**REGULERINGSFORSLAG TIL
OFFENTLIG ETTERSYN**

Fagnotat

Vår referanse: PLAN-2022/23057-76

**Forslag til detaljregulering – offentlig ettersyn
Årstad. Gnr. 12, Bnr. 264 mfl., Fantoftvegen, arealplan-ID 71410000**

Figur 3 - Utsnitt fra planinitiativet som viser tidligere tenkt plangrep.

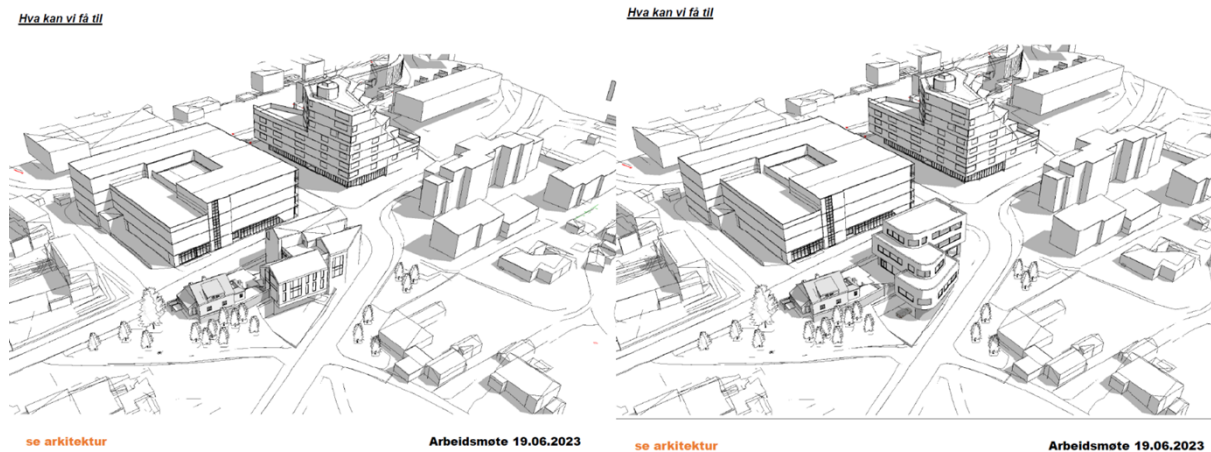
Etter bestilling av oppstartsmøte ble det gjennomført et dialogmøte 12.08.2022. Her ble det anbefalt innsendelse av et nytt planinitiativ, men samtidig understreket at PBE ikke endelig hadde tatt stilling til hvorvidt oppstart av planarbeid kan anbefales. Det ble også sagt at for å bevare kulturmiljøet, må eksisterende bygg og hageanlegg få rom rundt seg. Det er også viktige siktlinjer til eksisterende bygg som må ivaretas.

Byantikvaren informerer i uttalen til oppstartsmøtet, samt i oppstartsmøtet, at alternativene som er presentert på det tidspunktet, ikke tilpasset seg til hensynssonen for kulturmiljø. Byarkitekten og byantikvaren ytret begge usikkerhet rundt hvorvidt det var mulig å få til det rom-programmet som forslagstiller ønsker. Byarkitekten var tydelig i møtet på at en det må jobbes med å ivareta den sammenhengende grønnsstrukturen ned mot Storetveitmarken. Dette fører til en tilbakeføring av et viktig grønndrag som en forlengelse av parken opp mot Fantoft som må bevares.

Figur 10 - Utsnitt fra Google Maps som viser terreng og vegetasjon der en biloppstillingsplass for HC er tenkt mellom historisk veifar og eksisterende trafostasjon.

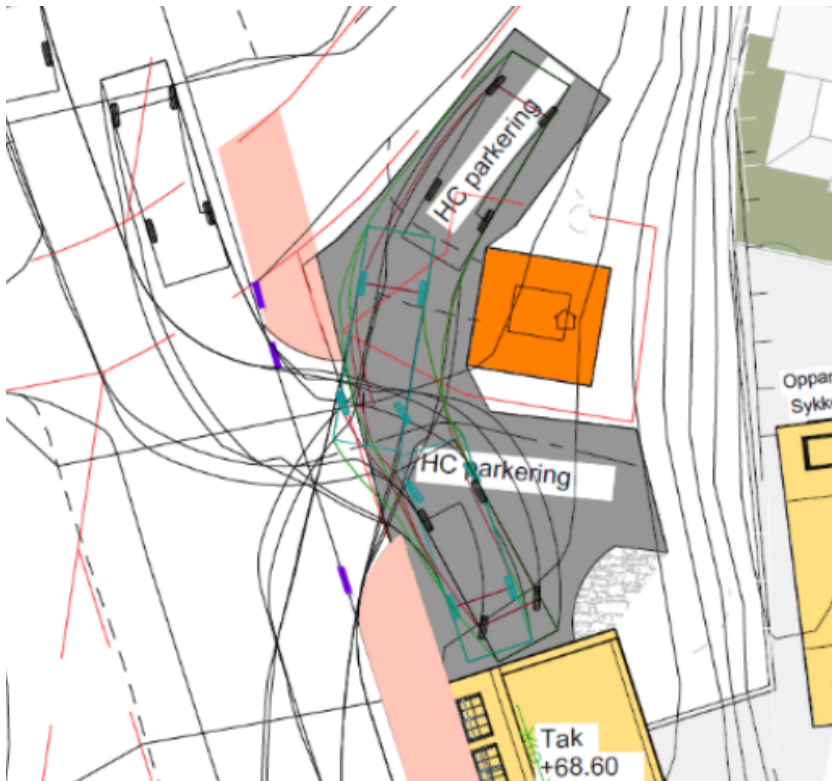
Det tillates imidlertid HC-parkering på nedre plan ved eksisterende utkjøring mot Fantoftvegen. Denne avkjørselen betjener også eksisterende trafo. Bestemmelsene sikrer bare utforming som handicapparkering, noe som kan åpne for at plassene brukes til fri biloppstilling. En av de to foreslåtte parkeringsplassene kommer også i konflikt med eksisterende grøntdraget i form av terreng og vegetasjon, i tillegg til at det legges tett på det historiske veifaret. Se figurer under.

Dersom det skal tillates parkering mener vi at det i bestemmelsene må sikre at parkeringsplassene forbeholdes HC. Antall må også reduseres til maksimalt 1 plass, og det må videre sikres at det ikke etableres parkering i konflikt med terreng eller historisk veifar. Vi ber også om innspill på hvorvidt HC-parkering bør være inkludert i planforslaget.

Figur 12 - Resultater fra vedlagte utfylte klimanorm som viser planforslagets selvrapporterte score på kategoriene mobilitet, arealbruk, energi og materialer.

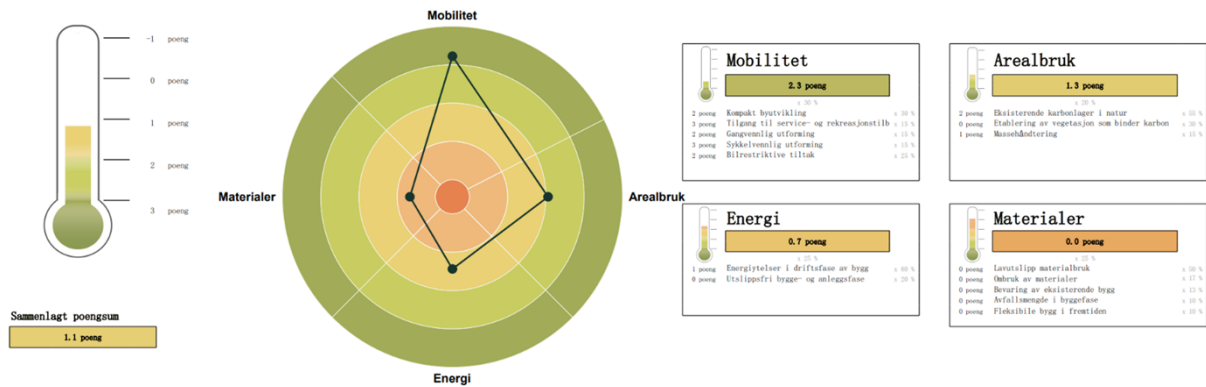
Eksisterende enebolig bevares. Tiltaket medfører noe terrenginngrep, men er ikke utslagsgivende pga. topografien og eksisterende skjæringer. Ny bebyggelse har krav om oppføring i tre og med naturstein. Planområdet ligger innenfor konsesjonsområde for fjernvarme, og det er sikret tilknytningsplikt i bestemmelsene punkt 2.9. Planforslaget har ikke ha egen parkering, med unntak av 2 HC-plasser, og det er god tilrettelegging for sykkelparkering både uten- og innendørs. Vi vurderer hensynet til klimagassutslipp å være godt ivaretatt, særlig dersom bestemmelser om materialbruk sikres bedre til sluttbehandling. Se planbeskrivelsens punkt 4.10 om Energi og klima for mer informasjon.
